Αντικατάσταση των τεντωτήρων 531 0037 10 και 531 0353 10 (βοηθητικό συγκρότημα) από τον κωδικό 531 0241 10

Κατασκευαστής: Citroen, Peugeot

Έκδοση 07.2010

INA 0061

Εικόνα 1: Απεικόνιση των μεμονωμένων τεντωτήρων με τις διαφορές τους

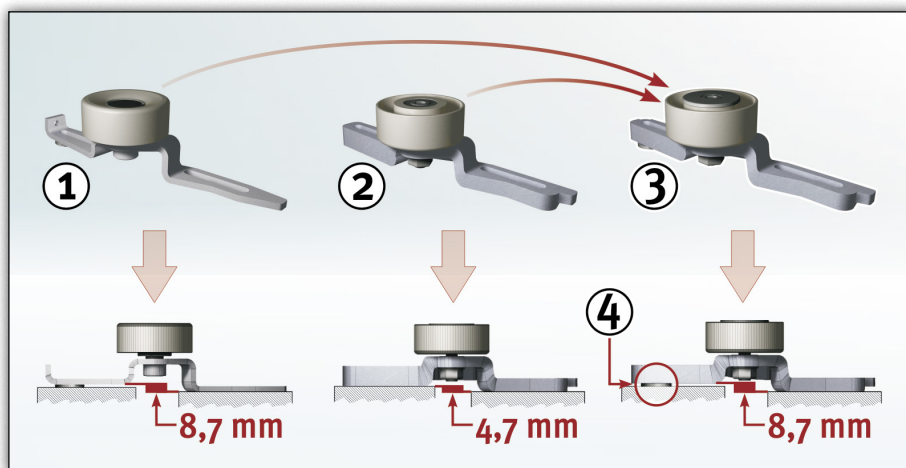
Οι δύο τεντωτήρες με κωδικό 531 0037 10 και 531 0353 10 (τοποθετούνται στο βοηθητικό συγκρότημα) καταργήθηκαν και αντικαταστάθηκαν από τον κωδικό προϊόντος 531 0241 10.

Για την εξισορρόπηση της διαφοράς ύψους τοποθετείται στον τεντωτήρα 531 0241 10 μια ροδέλα πάχους 4 mm.
